**PROGETTO DI OTTIMIZZAZIONE DEL FRONTE PERIMETRALE E  
COMPLETAMENTO DEL SEDIME DELLA DISCARICA DI GRUMOLO  
DELLE ABBADESSE CON INCREMENTO DEI VOLUMI DI  
CONFERIMENTO**

**B4 VALUTAZIONE PREVISIONALE DI IMPATTO ACUSTICO  
(ADDENDUM)**

| Edizione 01 | Data: 30.04.2021 | Rev.01 | Data 20.05.2022 |

La presente revisione viene redatta in seguito alla Richiesta di integrazioni ai sensi dell'articolo 27 bis, comma 5, del D.Lgs. n.152/2006 e ss. mm. e ii.. che si riporta di seguito

Figura 3 - Aerofotogramma con Individuazione sorgenti

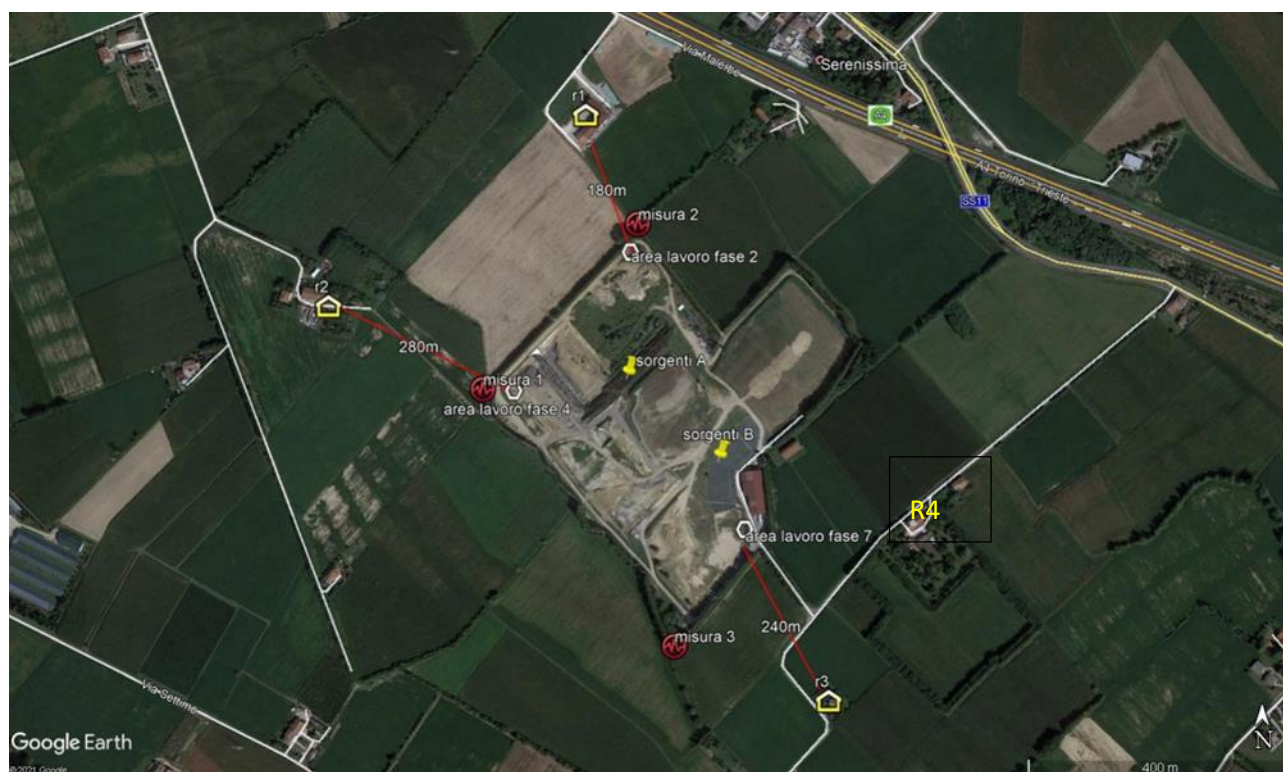
*3. Da quanto riportato non è noto se sia stato considerato l'impatto dei camion, quanto meno durante il tragitto all'interno dell'area di pertinenza della discarica*

*e, inoltre, nello studio non risulta considerato un ricettore posto ad est che coincide con il ricettore 4 della relazione del 07/2020 (abitazione di via Quadri), in cui è risultato l'impatto maggiore.*

*Su questa base si chiede di effettuare una nuova verifica strumentale del rispetto dei limiti in tutti e 4 i ricettori, con raccomandazione di svolgere la misura nella situazione di massimo disturbo con la dovuta accuratezza.*

Dopo un chiarimento con il tecnico provinciale responsabile della valutazione per la componente acustica si è deciso di approfondire la valutazione relativamente al ricettore 4 tramite specifico rilievo fonometrico.

A recepimento delle richieste di integrazione emerse durante l'iter di VIA, si riportano gli esiti del rilievo fonometrico effettuato davanti il ricettore 4

Per i calcoli successivi, a differenza degli altri ricettori per i quali si utilizzano valori estrapolati da una relazione del 2020, e che si ritengono validi, per il ricettore 4 verranno utilizzati i valori rilevati a discarica attiva di L90 (recentemente misurato) e il livello residuo 39,5.
